**Projet d'aménagement d'un pôle logistique de stockage sur la
commune de Carcassonne (Aude)
Avis sur la demande d'autorisation environnementale
« Loi sur l'eau »**

N°MRAe : 2024APO21

Avis émis le 04 mars 2024

Figure 3: plan de masse du projet

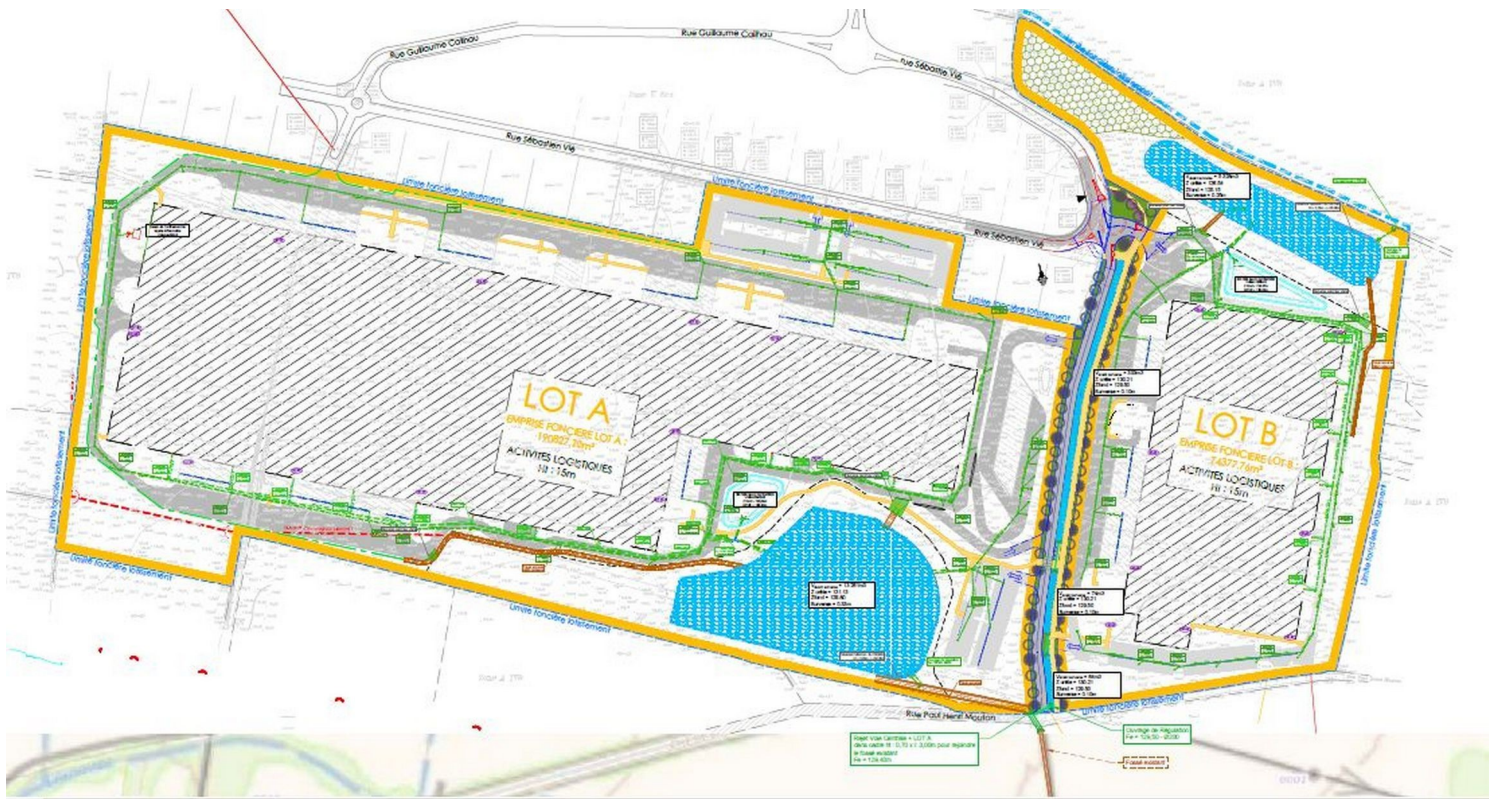
Le projet se compose de deux macros lots (un « Lot A » d'une surface de 19,08 ha, rattaché au bâtiment A (82 803 m²) et un « Lot B », d'une surface de 7,44 ha rattaché au bâtiment B (27 951 m²)) et d'un troisième lot destiné à la voirie centrale de desserte, vouée à être rétrocédée au domaine public (superficie de 0,76 ha).

Le projet occupe six des lots de la ZAE Lannolier, destinés à la création d'une partie des aires de stationnement des véhicules légers liées au projet. En plus des surfaces bâties, le projet compte 46 454 m² de voiries et parkings imperméabilisés et deux bassins de rétention des eaux pluviales (étanches) d'une surface totale de 19 601 m².

La MRAe recommande de compléter l'analyse des impacts du projet sur la consommation d'espaces, l'imperméabilisation des sols, les fonctions écologiques et d'étudier des solutions d'aménagement moins consommatrices d'espace et conduisant à une moindre imperméabilisation des sols.

La MRAe recommande de compléter l'étude d'impact en proposant d'une part une réduction de la surface du projet et d'autre part des mesures de compensation permettant de garantir le maintien de la fonctionnalité écologique des milieux.
